Prolongement vers l'ouest du RER E (EOLE) de la gare Haussmann-Saint-Lazare (75) jusqu'à Mantes (78)

Troisième avis délibéré de l'Autorité environnementale

**n°Ae: 2016-84
2016-88**

Figure 4 : Franchissement de la Seine entre Nanterre et Bezons
Vue depuis la rive droite à Bezons (source : dossier)

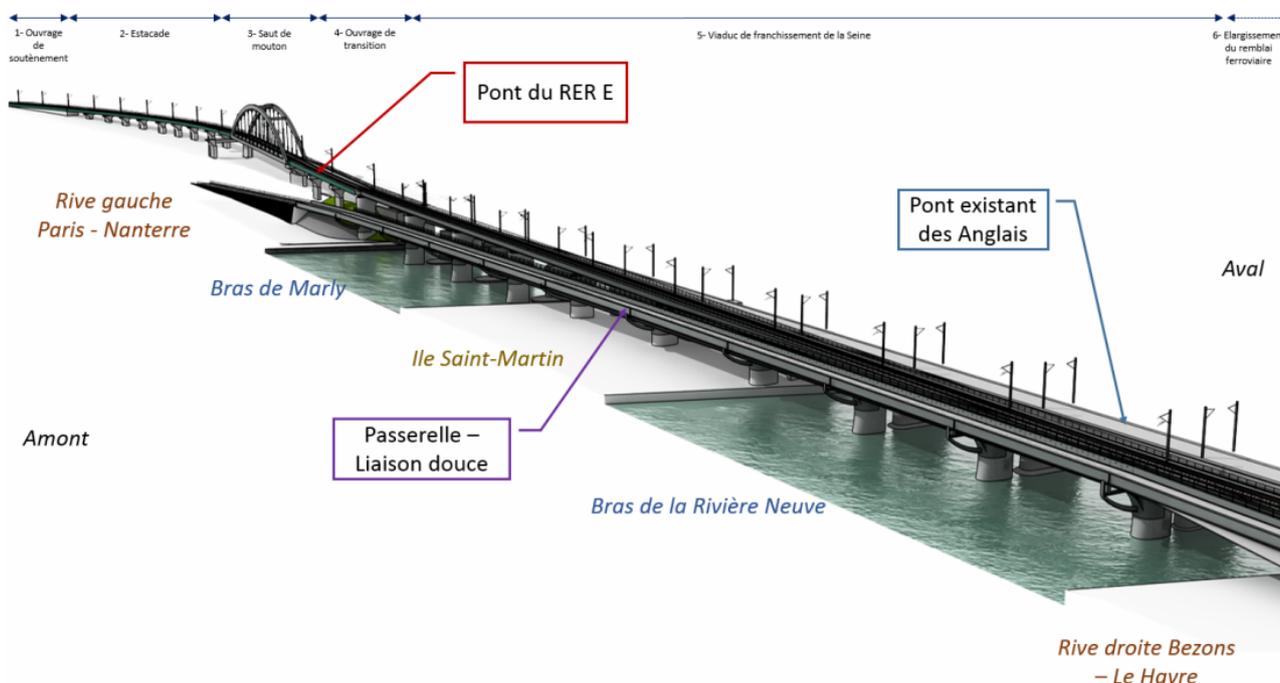
L'importance des travaux dans le lit mineur nécessite une attention renforcée portée à la gestion des chantiers :

- les principales incidences hydrauliques sont liées à l'effet barrage causé par les enceintes étanches de palplanches mises en place pour la réalisation des piles. L'impact prévisible maximum est attendu pour les crues fréquentes de période de retour de 15 ans, soit 6 cm pour le bras de Marly et 8 cm pour le bras de la rivière neuve. Toutefois, ces crues ne sont pas débordantes, et la surélévation attendue est sans effet sur le lit majeur. Les palplanches sont noyées pour des crues supérieures, et l'impact sur la ligne d'eau devient non significatif ;

- le pétitionnaire prévoit de réaliser les travaux de mise en place de l'ouvrage de franchissement de la Seine entre avril et décembre⁴⁰, en dehors de la période à plus fort risque de crue. Le dossier explique les choix techniques retenus, et précise qu'il n'est pas prévu de mesures de réduction complémentaires, mais une surveillance du risque d'inondation, un plan spécifique de surveillance et d'alerte étant fourni, ainsi qu'une gestion du chantier en cas de crue pour pouvoir enlever les installations sensibles des zones inondables (cf. 2.2.4 du présent avis) ;

- des pompages seront réalisés au sein des enceintes de palplanches pour un débit total maximum de 150 m³/h, sans impacts sur l'écoulement de la Seine. Un seuil de 1 g/l sera imposé pour le taux de matières en suspension à ne pas dépasser pour leur rejet. La valeur est suffisamment faible, d'après le dossier, pour ne pas craindre d'incidence sur les organismes aquatiques et leurs habitats. L'Ae relève néanmoins que le dossier se réfère uniquement à des valeurs de référence exprimées en flux journaliers, et que sur le plan méthodologique, il aurait été nécessaire de situer cette concentration au regard de la concentration effectivement observée en Seine, d'analyser comment est susceptible de se diluer ce panache, avant de pouvoir considérer que cet impact est négligeable.
